Община Балчик съобщава, на заинтересованите граждани и юридически лица на основание чл. 124б, ал. 2 от ЗУТ, че със заповед № 1365/ 08.11.21 г. е допуснато изработването на ПУП- Парцеларен план за имот № 73095.27.32 настоящ идентификатор № ПИ 73095.27.57 по КК на с. Тригорци, с цел увеличаване на параметрите на издаденото разрешение за строеж № 32/06.04.2012 г. на гл. архитект на Община Балчик по отношение на височина на кулата, диаметър на ротора и номиналната мощност на ветрогенераторите, във връзка с променени инвестиционни намерения по време на строителството, предвид модернизирането на технологиите при изграждането им, съгласно преписка с вх. № УТ-2002-33/ 30.09.21 г.

## ЗАПОВЕД

№ 1365 / 08.11.2021 г.

## СКИЦА ПРЕДЛОЖЕНИЕ ЗА ИЗМЕНЕНИЕ НА ПУП- ПАРЦЕЛАРАН ПЛАН

**СКИЦА ПРЕДЛОЖЕНИЕ ЗА ИЗМЕНЕНИЕ НА ПУП- ПАРЦЕЛАРЕН ПЛАН**

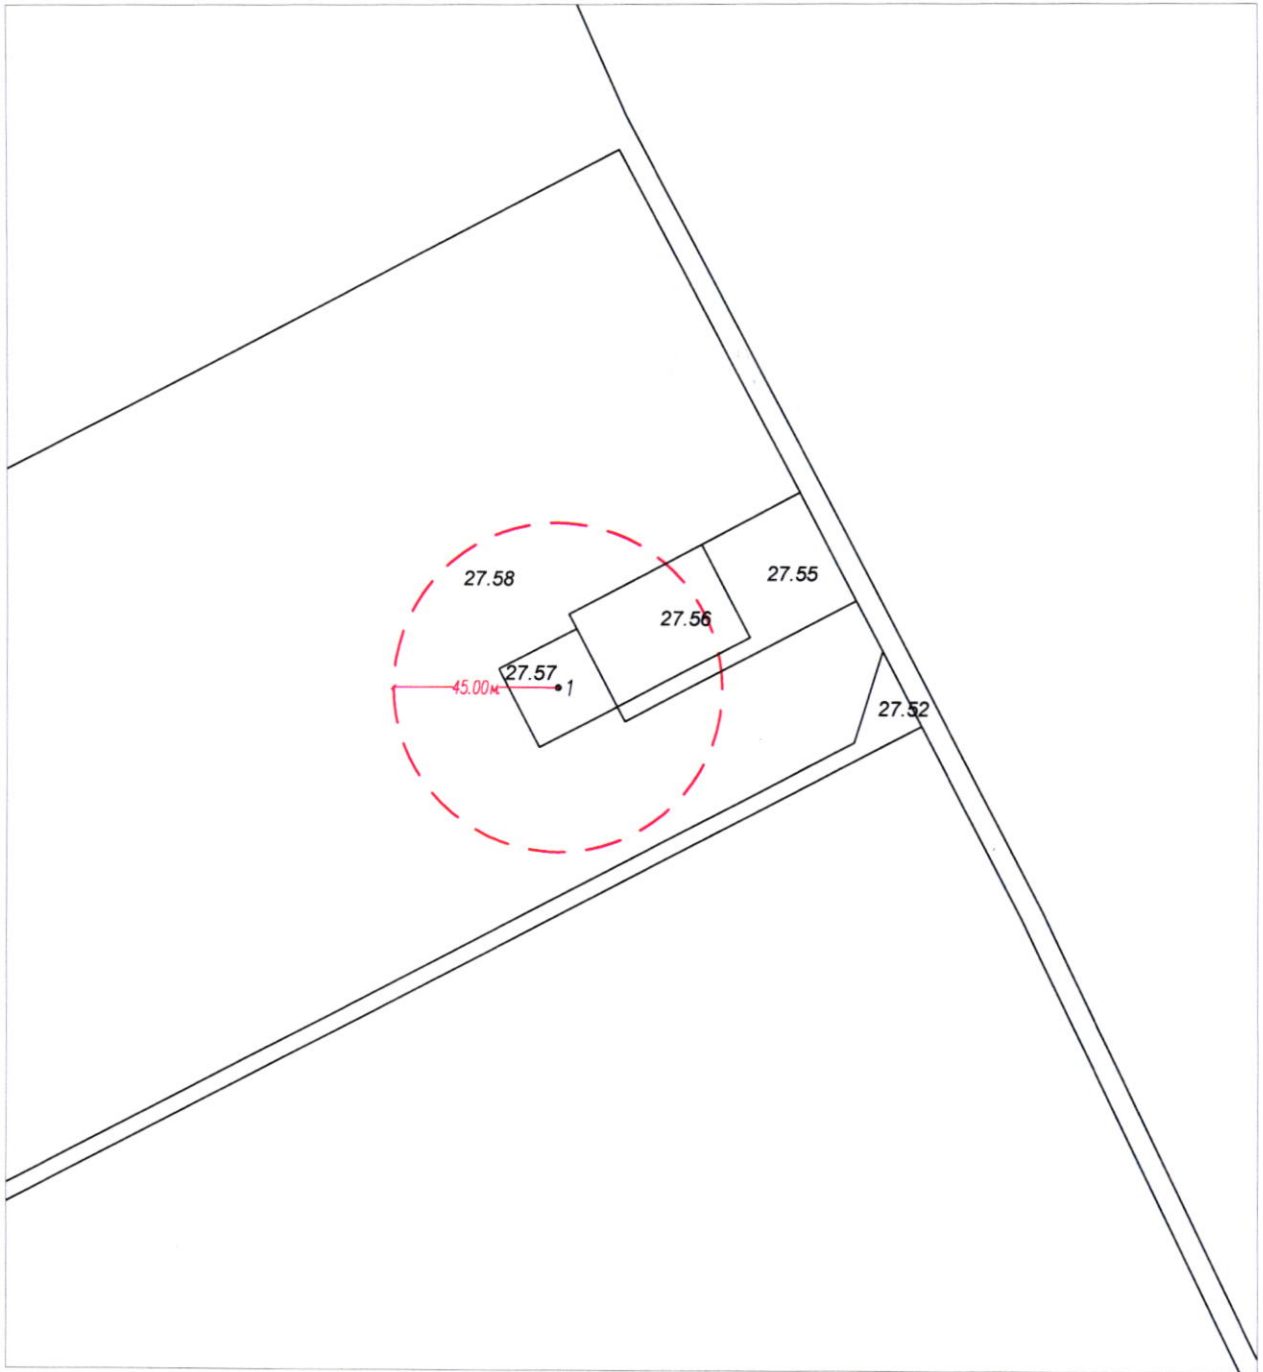
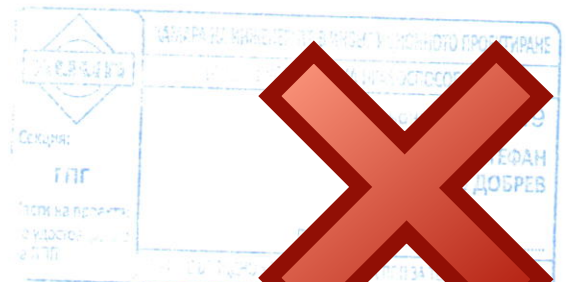
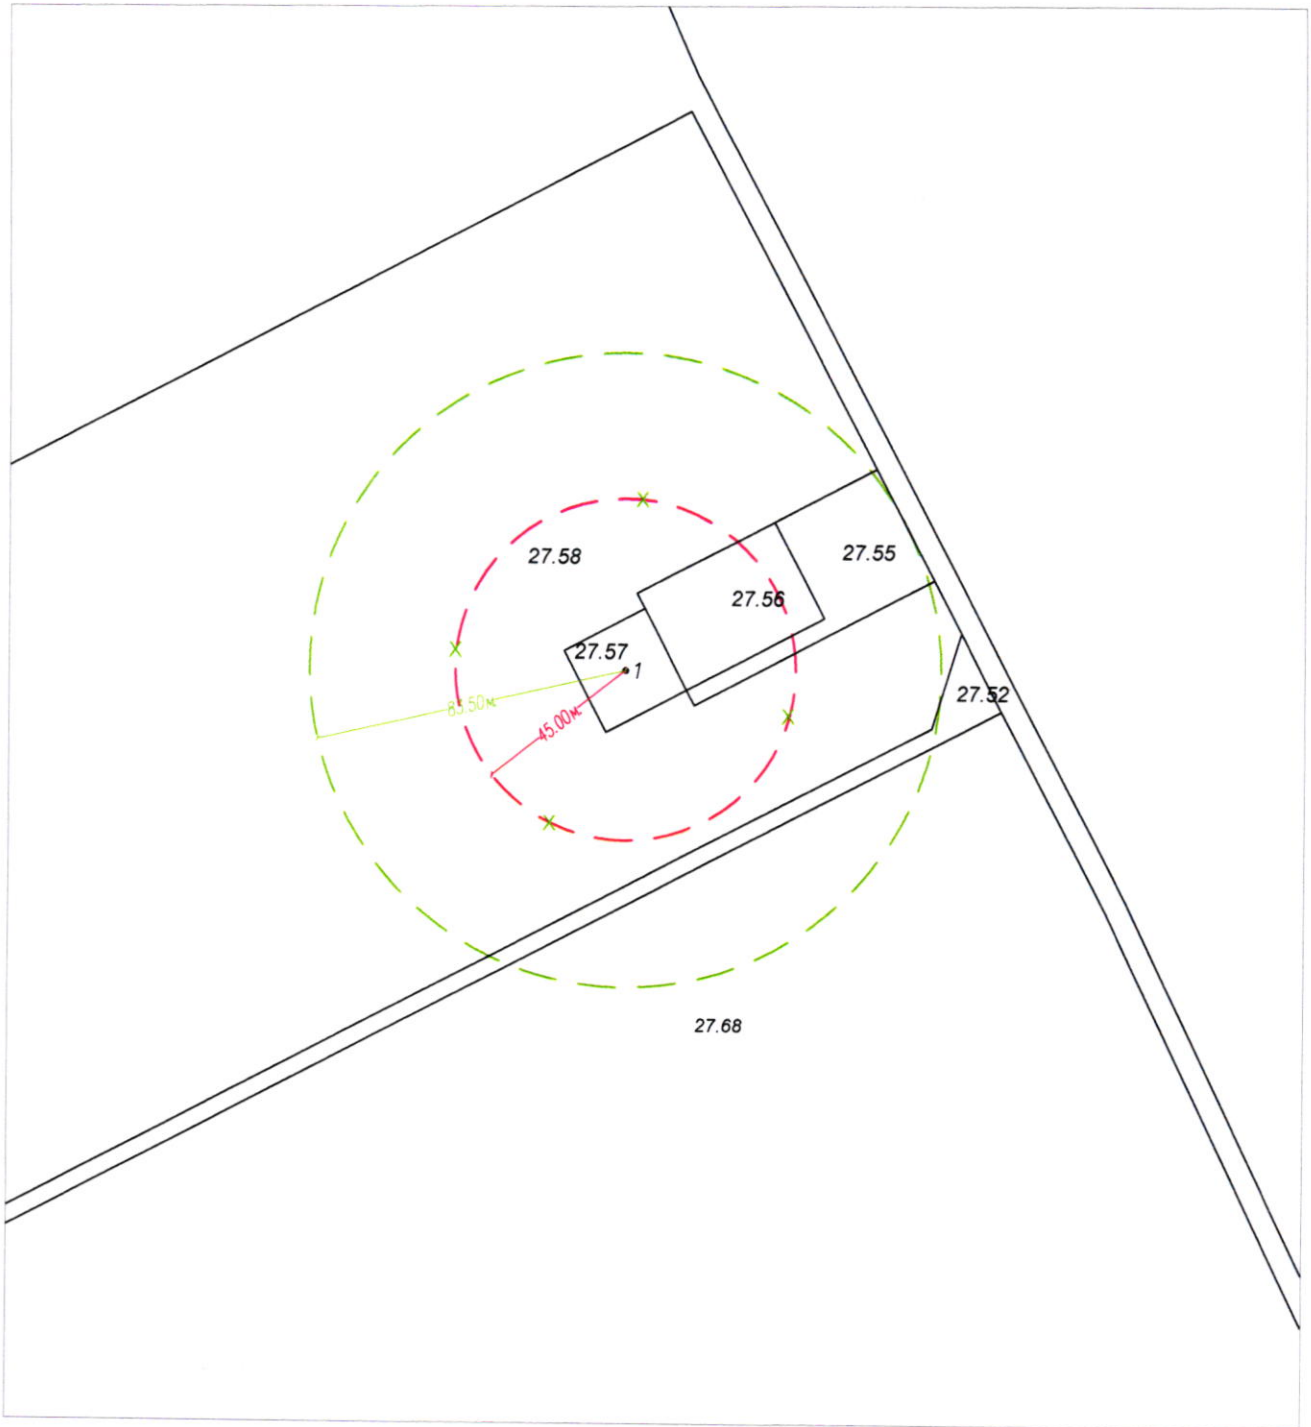
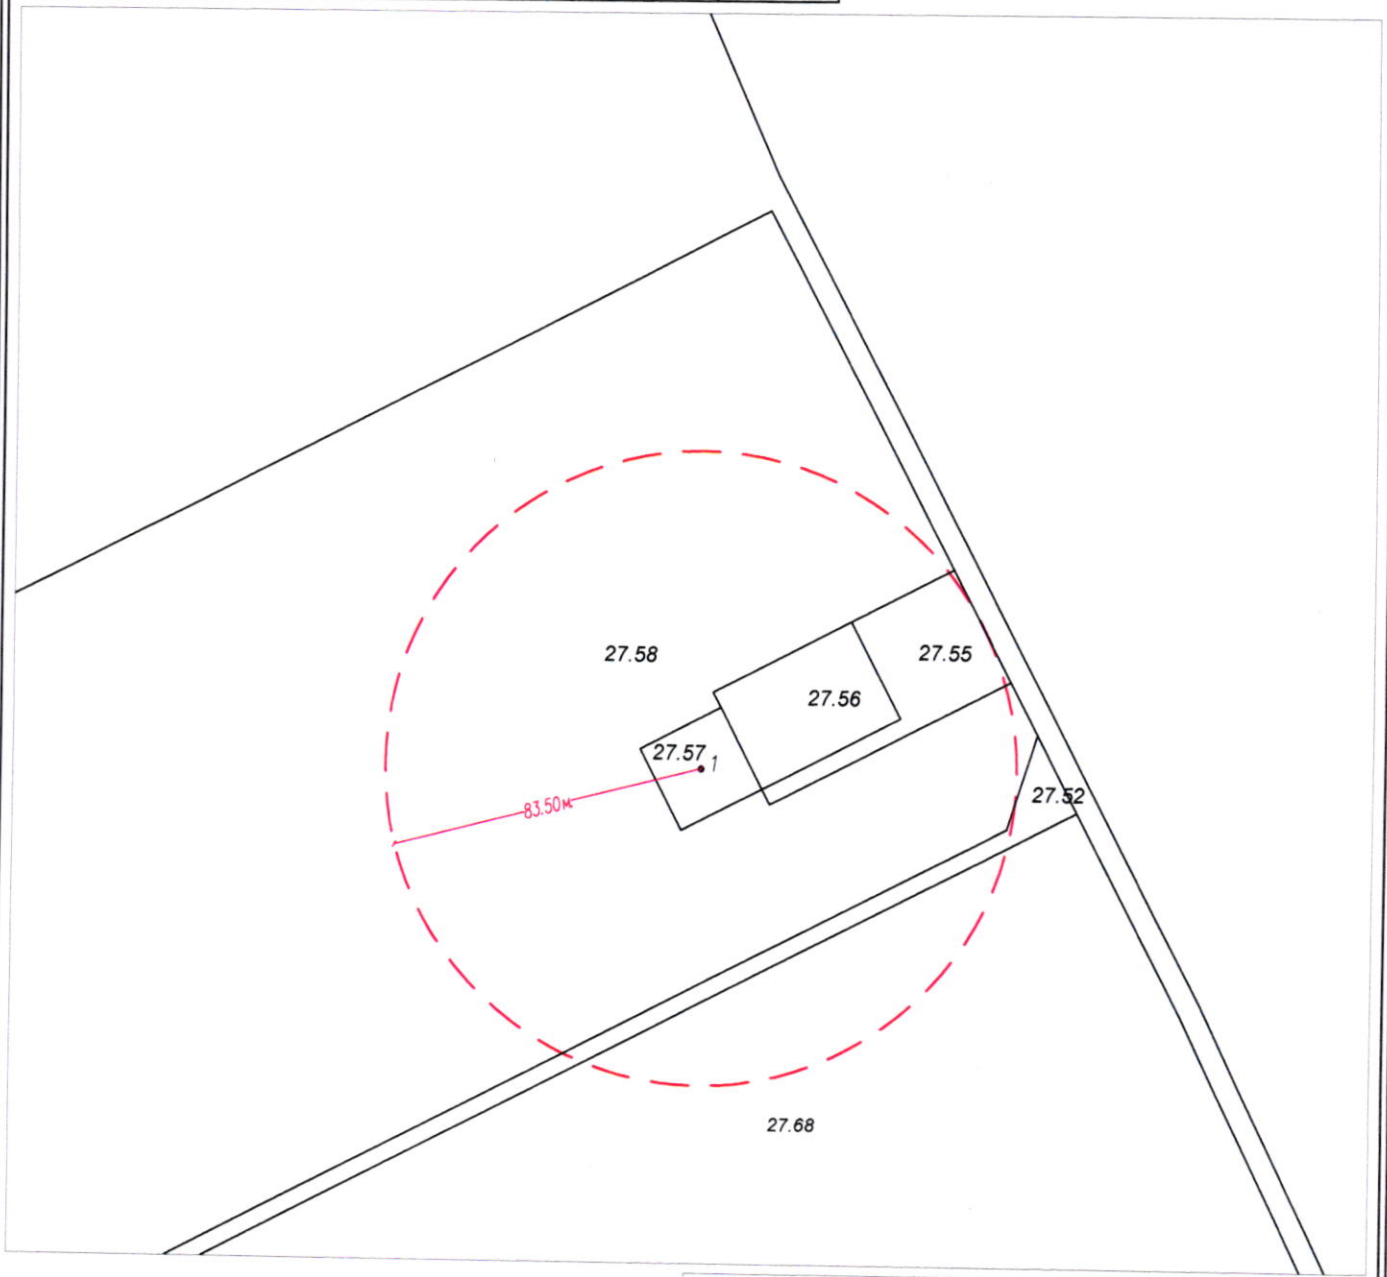
Изменение на ПУП – ПП за ПИ 73095.27.57 по КК на с. Тригорци, с цел привеждане в съответствие със заложените нови параметри- височина на кулата от 100 м. на до 130м., номиналната мощност от 2,5 МВт до 6.0 на МВт и диаметър на ротора от 90 м до 165 м., като в тази връзка се определя местоположението и размерите на сервитутните зони /т.н. роторни сервитути/ на енергийния обект, както следва:

Както е видно от характеристиките на новия ветрогенератор, витлата на същия са по-дълги и ще навлизат на по-голяма височина и в по-голяма степен във въздушното пространство на съседни имоти, т.е. ще се нуждаят от по-голям сервитут, няма промяна в необходимата площ за изграждане на фундамента, т.е. няма да бъдат засегнати допълнителни площи земеделска земя. Според т. 1а от Приложение № 1 към чл. 7, ал. 1, т. 1 от Наредба № 16 от 9 юни 2004 г. за сервитутите на енергийните обекти (Наредбата), минималните размери на сервитутните зони за енергийни обекти – вятърни генератори са определени, като сервитутна ивица с форма на кръг, без площта на фундамента на вятърния генератор, с диаметър на кръга, равен на диаметъра на ротора на вятърния генератор плюс 2 м., и център, съвпадащ с центъра на проекцията на фундамента върху земната повърхност. Предназначението на сервитутна зона е за експлоатация и ремонт на вятърния генератор. В чл. 7, ал. 4 от Наредбата е изрично предвидено за титуляря на сервитут на енергиен обект за пренос и разпределение на електрическа енергия да извършва проверка и при необходимост да предприема действия за увеличаване на размера на сервитутната зона чрез учредяване на сервитут.

<b>Вятърен генератор</b>	<b>Параметри, съгласно одобрен ПУП-ПП и Разрешение за строеж</b>	<b>ИН за изменение на ПУП-ПП и Разрешение за строеж</b>
Височина на кулата	100м	до 130м
Диаметър на ротора	90м	до 165м
Номинална мощност	2.5 МВт	до 6.0 МВт
